議題（２）現在の作業状況について

議題（２） 前回委員会での意見と対応状況について 【現在の対応状況】

議題（２） 前回委員会での意見と対応状況について 【現在の対応状況】

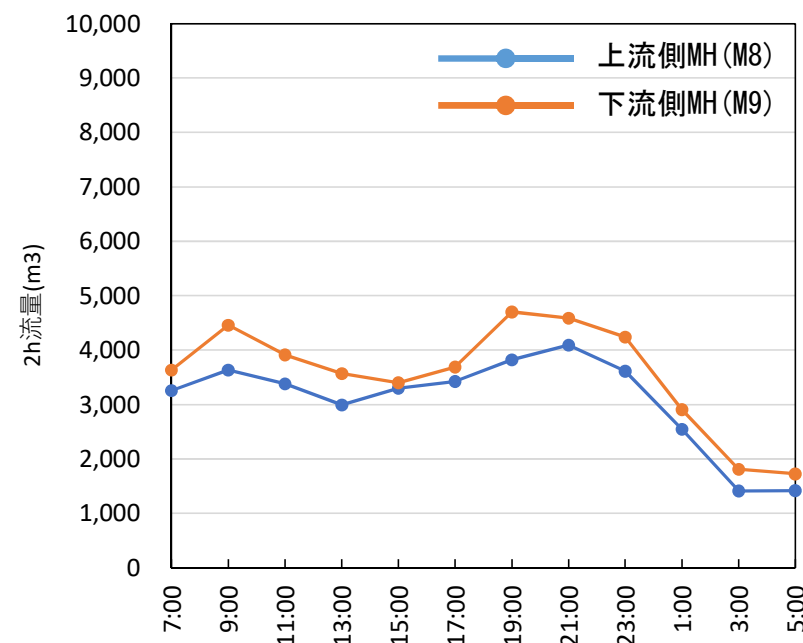
○意見 1

事故後の下水の流量変動について、流域下水道の上流部と下流部を含めて確認するべき。

■対応状況

- 事故現場の上下流にある流域下水道のマンホール(M8・M9)に流量計を設置(10/3完了)し、常時、流量・流速・水位の計測を実施中。
- また、水位計測の結果から、事故における影響は、さらに上流のマンホール(M7-5)まで及んでいないことを確認。

＜降雨量と水位の変動＞

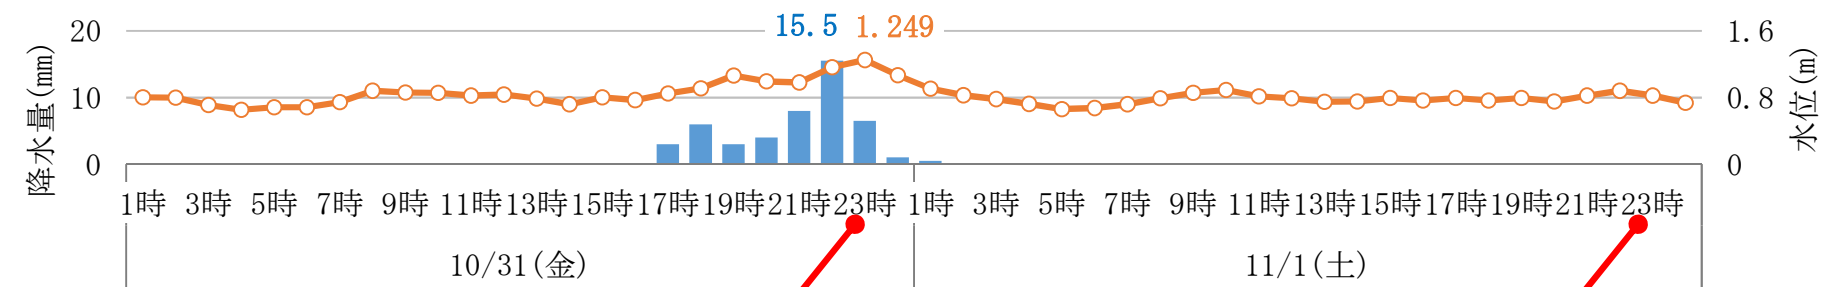
○意見 2

下水管内部のカメラ調査は、流量が大きく変化する大雨の後などにも実施すべき。

■対応状況

- 10/31(金)17時頃～11/1(土)1時頃、最大15.5mmの降雨時に、上流側(M8)の水位が最大1.249mまで上昇し、損傷部でも水位が上昇することを確認。

音響トモグラフィ

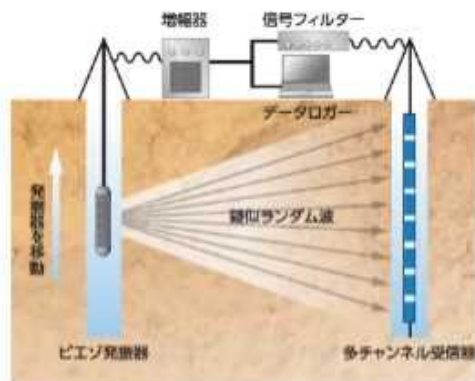
○意見 3

空洞調査は、新たに設置したボーリング孔から水平に調べる方法もあり、この現場でも適用できるのかを検討するべき。

現在実施している地中レーダ探査や表面波探査では、深い場所の空洞を捉えるのは難しいので、他の調査の可能性も検討するべき。

■対応状況

- ・ ボーリング孔から水平に調べる音響トモグラフィを検討した結果、当現場での適用は難しいと判断。
- ・ 地上からボーリング調査による空洞調査の実施が完了した箇所では、ボーリングロッドの自沈がなく、最終掘削位置での貫入抵抗を確認しており、空洞は認められていない。
- ・ 地盤の状況（N値50以上の洪積礫層）や、堆積物の状況（計算上の堆積量と現地の堆積量に大きな違いがない）も踏まえ、直ちに大規模な陥没につながる空洞が生じていないと推定。

- ・ 地下水位より上部の空洞は把握できないため、地盤全体の空洞が把握できないことから、当現場での適用は難しい。

計測機器設置区間図

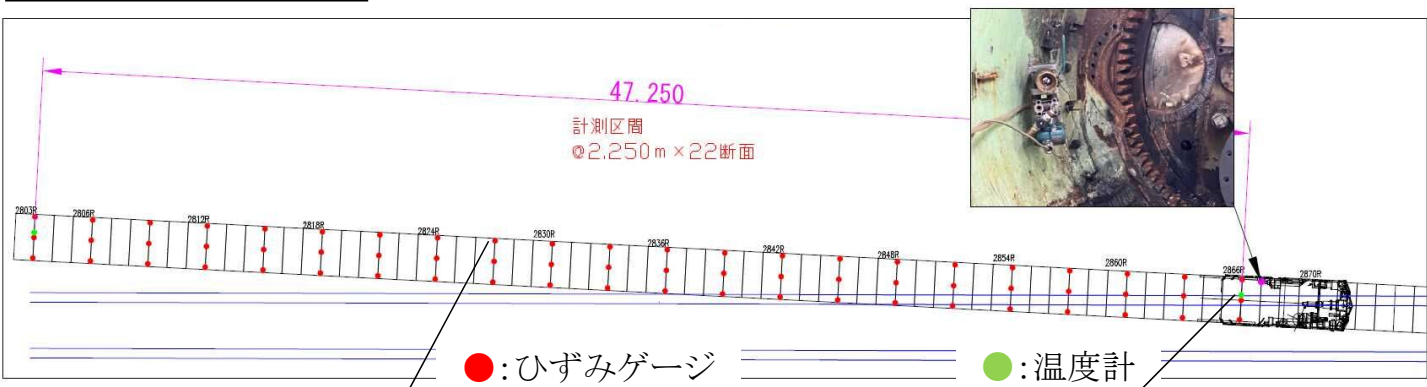
○意見 4

地盤変状の予兆を把握するため、直上の雨水管等、他の埋設物の応力やひずみ等を計測することとも検討すべき。

■対応状況

- リアルタイム監視ができ、挙動を敏感に捉えることができる東電シールドへ水盛式沈下計・ひずみ計を設置することとし、10/14から水盛式沈下計、10/29からひずみ計の計測を開始。
- 次の理由により、現時点では地盤変状の予兆とみられる計測データは確認されていない。

地層縦断面図（BV-8 ～ Bor.No.2 ～ BV-7）

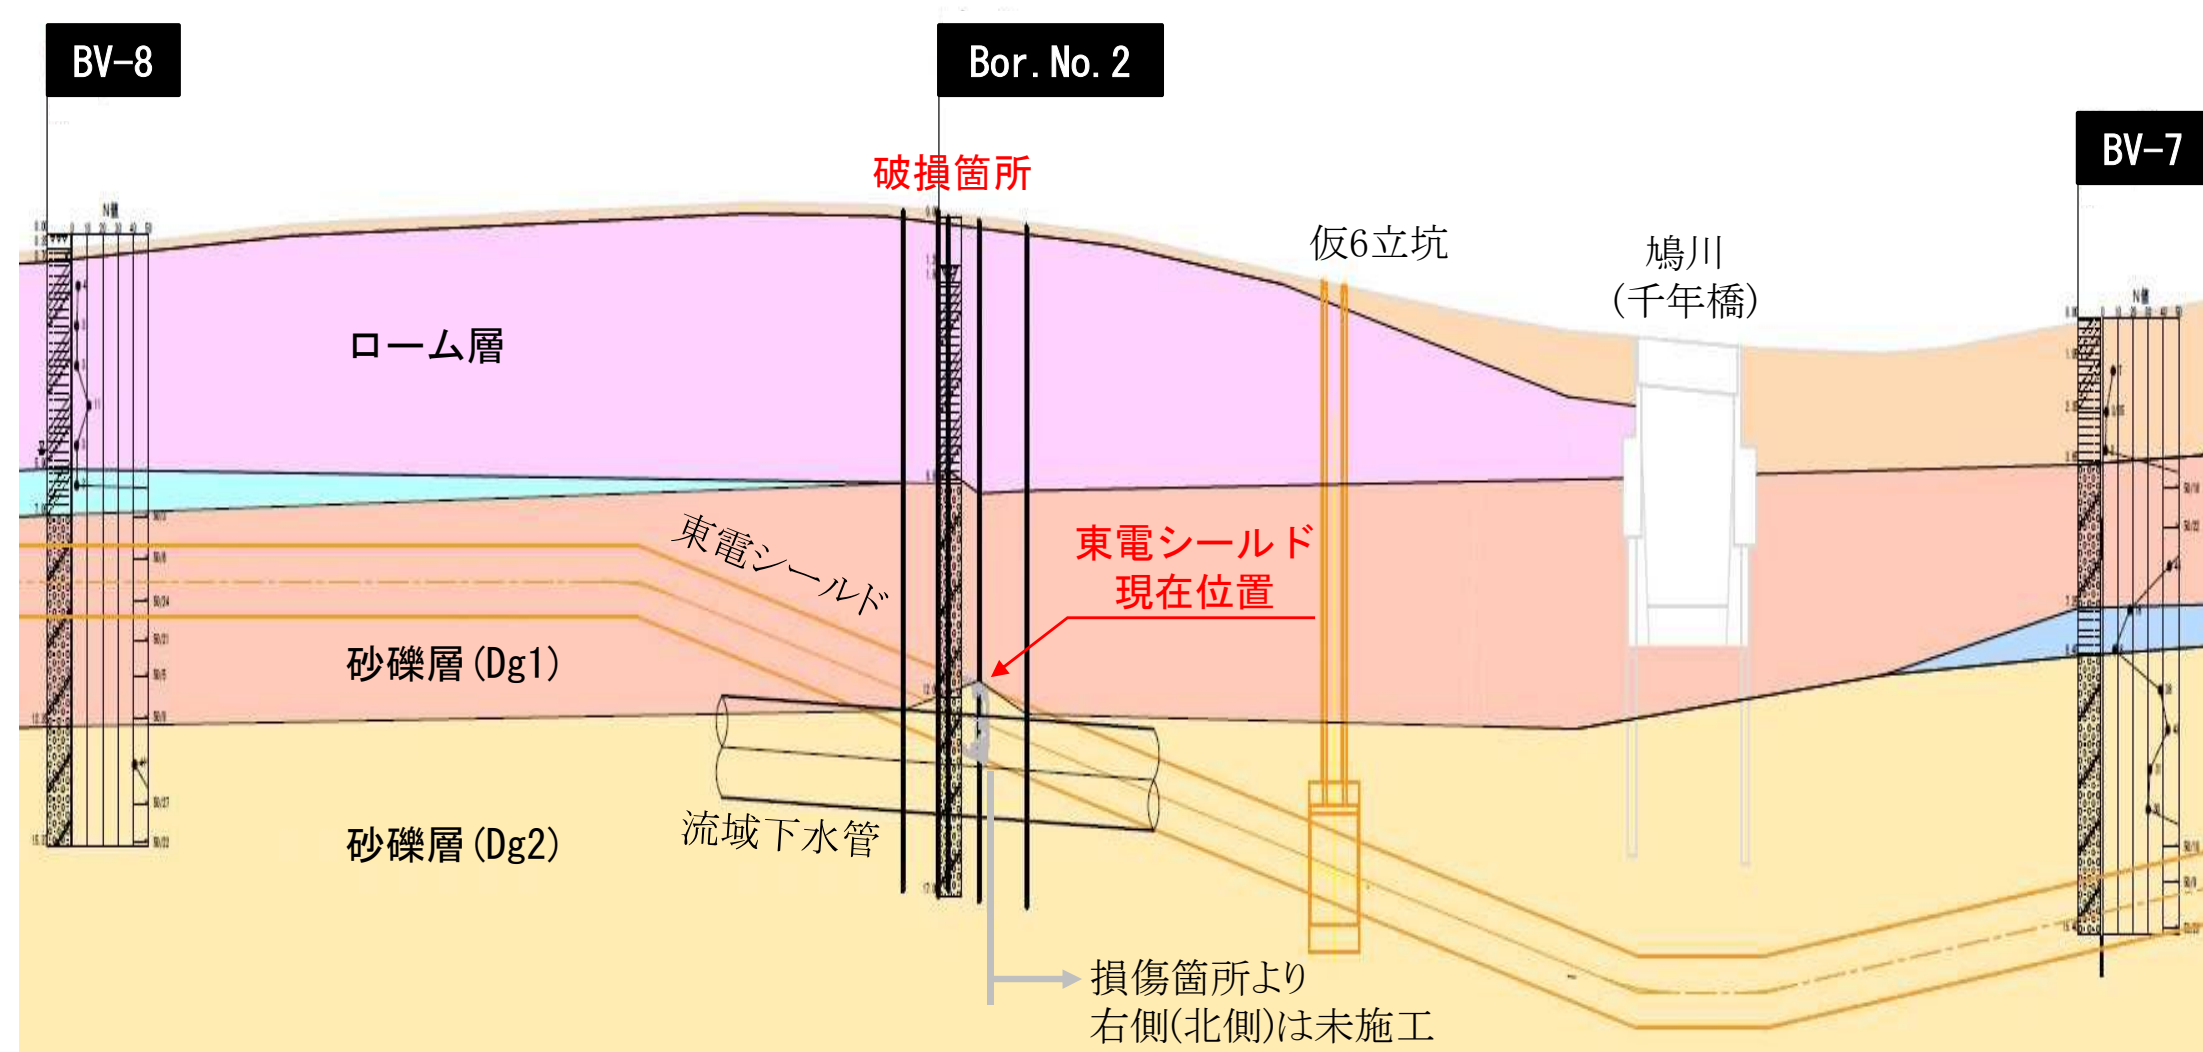
復旧方法の検討のためにも、破損箇所付近でボーリング調査を行い、地盤の物性値や地下水の状況等を把握すべき。

復旧工事の検討を行う際に必要となる地下水の流向・流速についても、今のうちから把握しておく必要がある。

- 地盤物性値の妥当性を確認するため、破損箇所付近に設けた地下水位計測用ボーリング孔 (Bor.No.2) の粒度分析を実施。
その結果から、FEM解析に用いた地質調査データ (BV-7,BV-8) と大きな差異がないことを確認。
- 地下水流向・流速の計測データから、復旧工事(薬液注入)の施工に影響はないと判断。

- 東電シールドルートにおける地層は、概ね水平に堆積されており、各層は同一の堆積過程により堆積されたものと判断。

薬液注入 現地試験状況

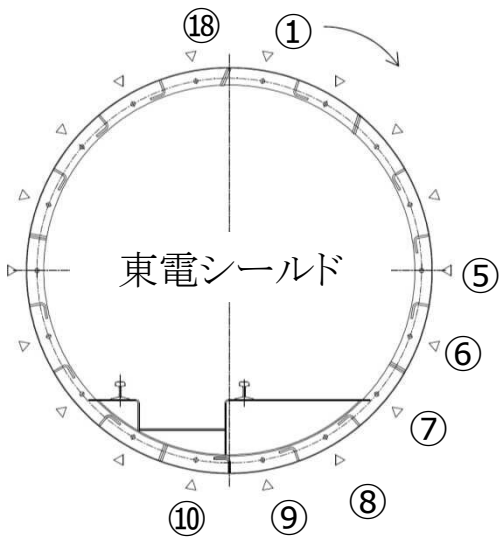
○意見 7

止水対策を進める上で、地盤と注入材の相性があるので、試験練り若しくは、試験注入等の検討も必要である。

- ・ ウレタン注入に先立ち、試験練りを実施し、使用材料を決定。
- ・ 10/8から地山への試験削孔、10/28から試験注入を実施し、硬質礫地盤への掘削および注入が可能であることを確認。
- ・ この止水作業にあたり、相模原市としては、「材料仕様が法令に準拠しているのであれば指導等の対象ではない」。
- ・ 地元自治会に周辺の飲料井戸を確認したところ、井戸と注入箇所までは約150mの離隔があることを確認。また、地下水の流向からも影響はないと考えている。

- 試験削孔および試験注入を実施。
東電シールド内から硬質礫地盤への掘削および注入が可能であることを確認。

FEM解析の結果（モデルA）

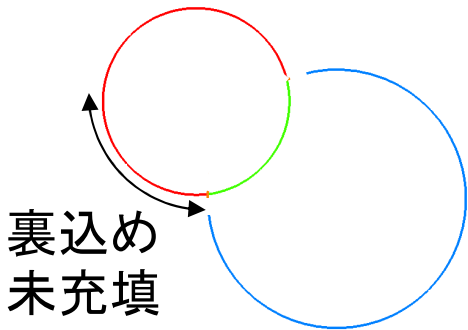
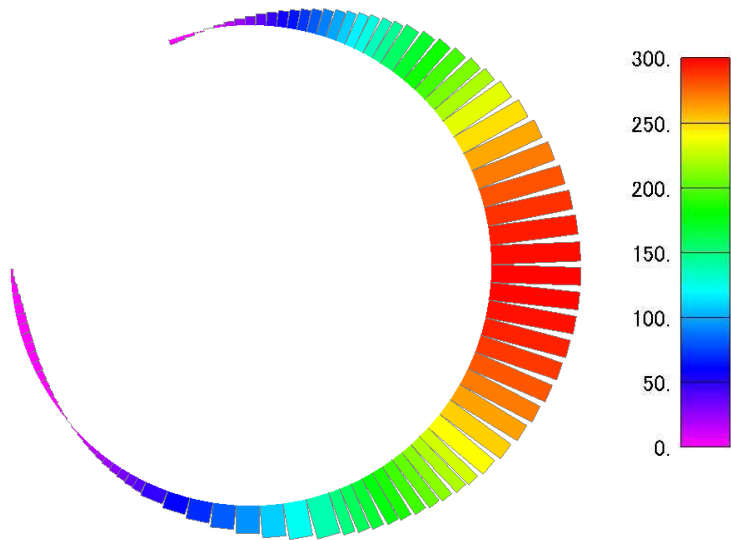
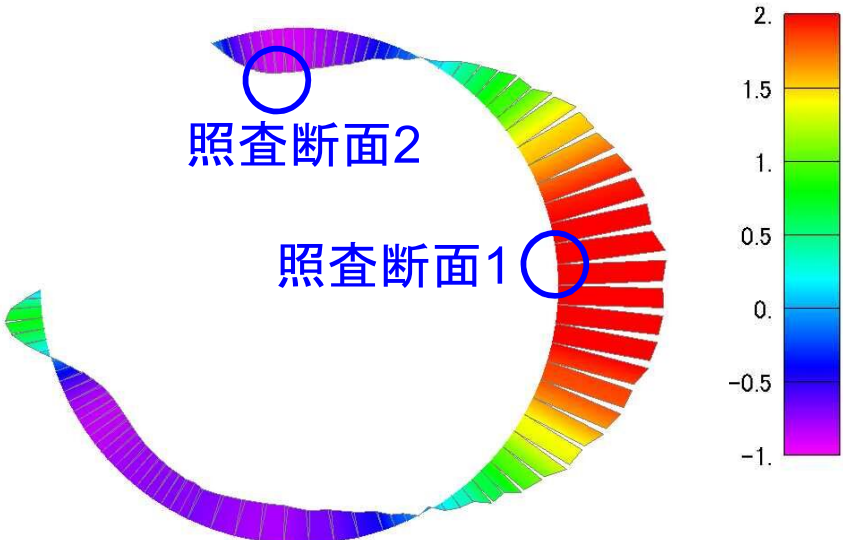
○意見 8

下水管の強度を評価する数値解析については、地盤の状況や、裏込め材の注入状態なども考慮し、別の解析手法も検証するべき。

- 東電シールド施工時の裏込め注入材の充填状況を打音調査で確認。
- 裏込め注入材の未充填箇所を反映したFEM解析を実施し、強度を再評価を実施した結果、長期許容応力度を下回っていることを再確認。

- 曲げモーメントが最大または最小の箇所で照査を行った結果、発生応力が長期許容応力度を下回ることを確認
⇒ 構造上安定性を確保できている
